リコール届出一覧表

リコール届出日：令和4年10月25日

リコール届出番号	外-3478	リコール開始日	令和4年10月26日
届出者の氏名又は名称	ジャガー・ランドローバー・ジャパン株式会社 問い合わせ先：ジャガーお客様相談室 0120-922-772		
不具合の部位（部品名）	灯火装置（後部灯火器モジュール）		
基準不適合状態にあると認める構造、装置又は性能の状況及びその原因	テールゲート側に装着されている後部灯火器モジュールにおいて、仕様の間違ったものが装着されていることがある。そのため、方向指示器並びに非常点滅表示灯が点滅しないおそれがある。		
改善措置の内容	全車両、後部灯火器モジュールを点検し、仕様の異なるものが装着されている場合は良品に交換する。

改善箇所説明図

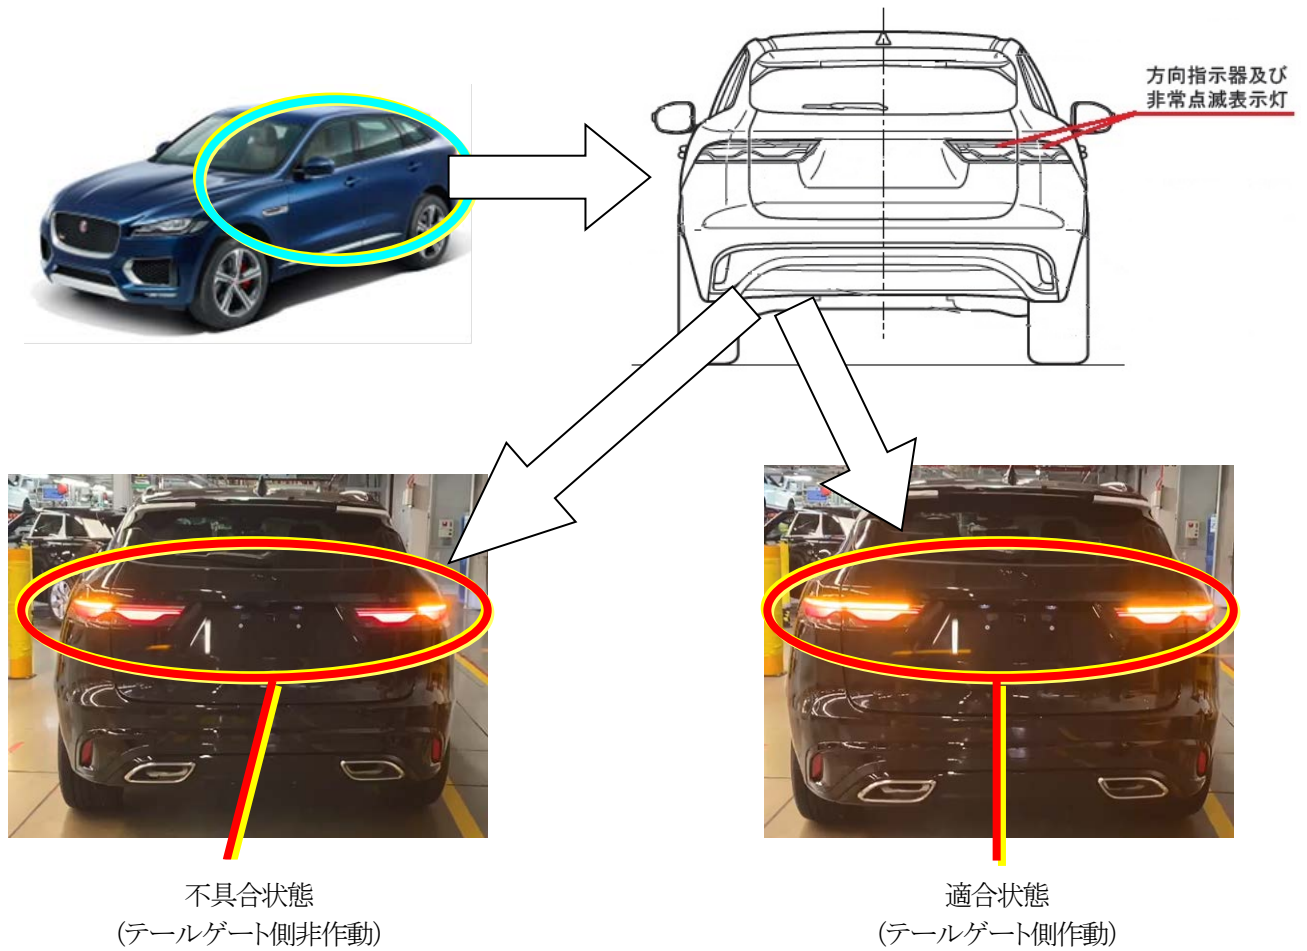
基準不適合発生箇所

テールゲート側に装着されている後部灯火器モジュールにおいて、仕様の間違ったものが装着されていることがある。そのため、方向指示器並びに非常点滅表示灯が点滅しないおそれがある。

改善の内容

全車両、後部灯火器モジュールを点検し、仕様の異なるものが装着されている場合は良品に交換する。
